Mission régionale d'autorité environnementale

**Avis de la Mission régionale d'autorité environnementale
de la région Nouvelle-Aquitaine
sur le projet de centrale photovoltaïque flottante d'environ 17,89 ha
à Génissac (33)**

n°MRAe 2021APNA146

dossier P-2021-11729

Figure n°2 – Exemple de système d'ancrage des panneaux flottants en fond de lac pouvant être utilisée pour le projet (source : étude d'impact, page 33).

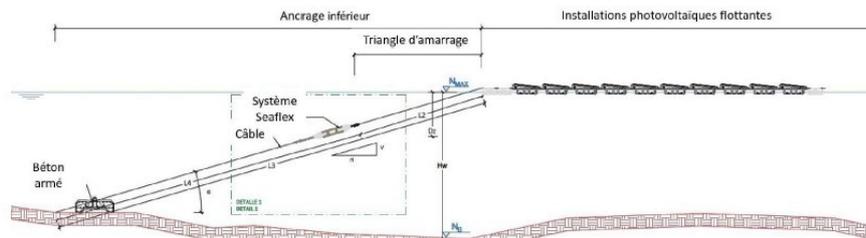
La MRAe note que la conception et le dimensionnement des ancrages des panneaux ont été réalisés sur la base d'une étude hydraulique prenant en compte comme scénario de référence (en cas d'inondation) la crue de référence qui correspond à la crue centennale de la Dordogne (page 357) pour laquelle la variation des hauteurs d'eau au droit du projet oscille entre 2,3 et 5,8 m NGF (plus haut niveau connu).

La MRAe constate que cette étude hydrologique (et par conséquent le dimensionnement des systèmes d'ancrage des panneaux) ne prend toutefois pas en compte une prévisible aggravation des conditions d'inondations et d'augmentation des phénomènes de tempêtes inhérentes au dérèglement climatique, pouvant amener des variations de hauteur d'eau et de vitesses d'écoulement supérieures à ce qui est actuellement prévu.

La MRAe recommande de réévaluer la conception et le dimensionnement des systèmes d'ancrage des panneaux solaires flottants en y intégrant une marge représentant ces phénomènes climatiques extrêmes, afin d'assurer une prise en compte suffisante dans le temps des risques qu'ils représentent sur l'installation et permettre de garantir sa sécurité.

Figures n°5 et 6 – Localisation de la centrale solaire et hiérarchisation des enjeux naturels et localisation des mesures de réduction des impacts du projet vis-à-vis des habitats naturels (source : étude d'impact, pages 331 et 363)

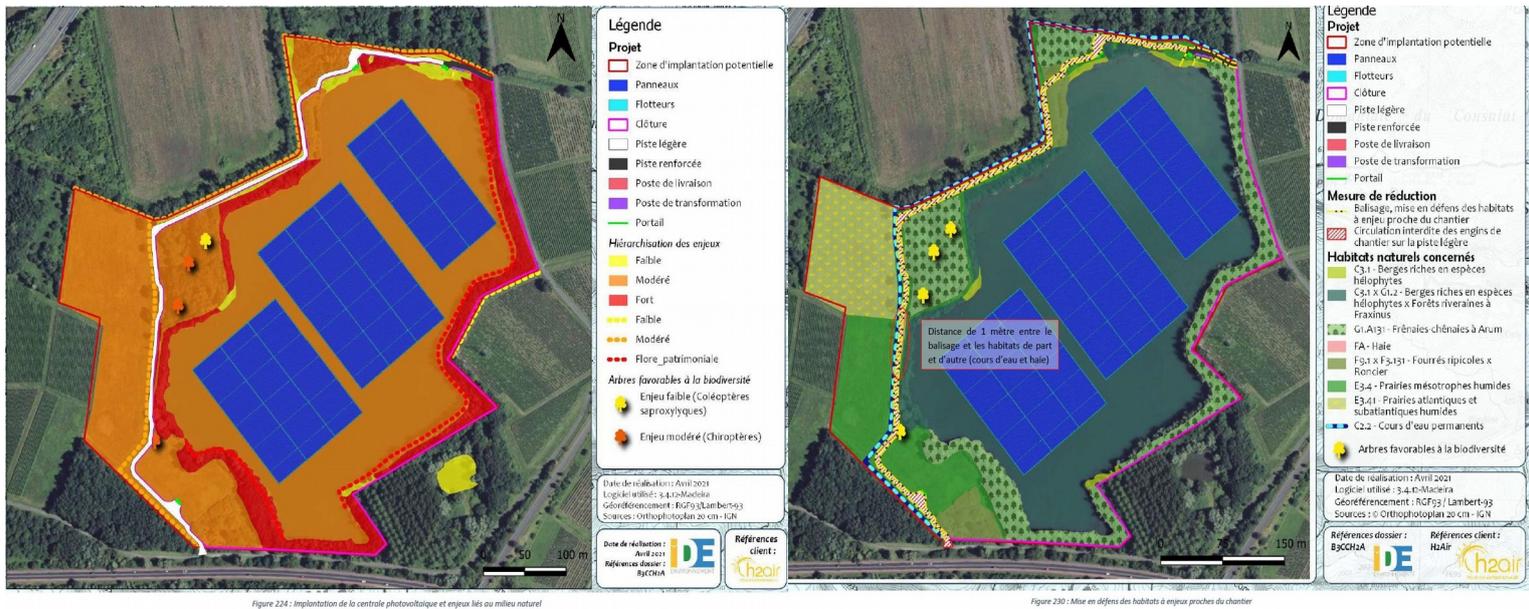
La MRAe recommande d'intégrer des mesures spécifiques à la biodiversité lors de la phase de démantèlement telles que l'adaptation de la période de travaux aux enjeux faunistiques ou encore le suivi du chantier par un écologue.
